寄件者: Peggy_Wu <peggy_wu@diva.com.tw>
寄件日期: 2023年11月7日星期二 下午 1:27
收件者: 'Mary_Wang'; 'jay_jian'; 'coralie_chen 陳美惠'; 'Chris_Lu'
副本: takumi_chen@diva.com.tw; 'LaslieChen 陳志偉'; 'Annie_Kao'
主旨: 零件進料檢驗確認- FW: 提供 HA770L 螢幕升降底座 報價及規格書 (高誠) 3MD674ME030

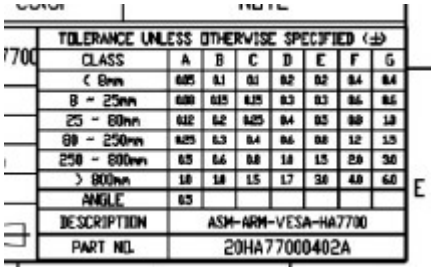
2. 承認書圖面無公差: 機構無須要求特別標註公差, 高誠圖面下方有 TABLE。
   有詢問廠商是否標註等級。
